Dotyczy: odpowiedzi na zapytania w sprawie specyfikacji do przetargu nieograniczonego na dostawę implantów urazowo – ortopedycznych z dostępem do instrumentarium (nr sprawy: 8/17/ZP/PN)

MEGREZ Sp. z o.o. z siedzibą w Tychach, zwana dalej Zamawiającym, w odpowiedzi na zapytania do Specyfikacji Istotnych Warunków Zamówienia skierowane przez Wykonawców wyjaśnia:

Pytanie nr 85

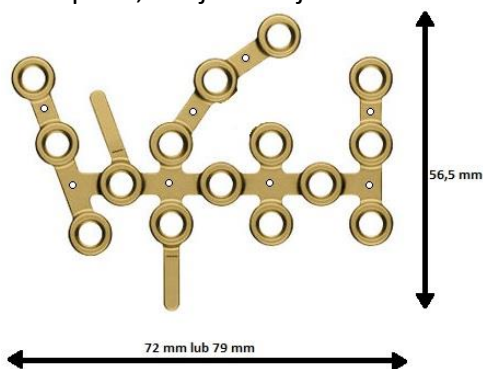
Czy Zamawiający dopuści w Pakiecie nr 6 poz. 7 płytkę kształtową do zespołu pięty z dwoma zaczepami, tak jak niżej:

Zamawiający dopuszcza.
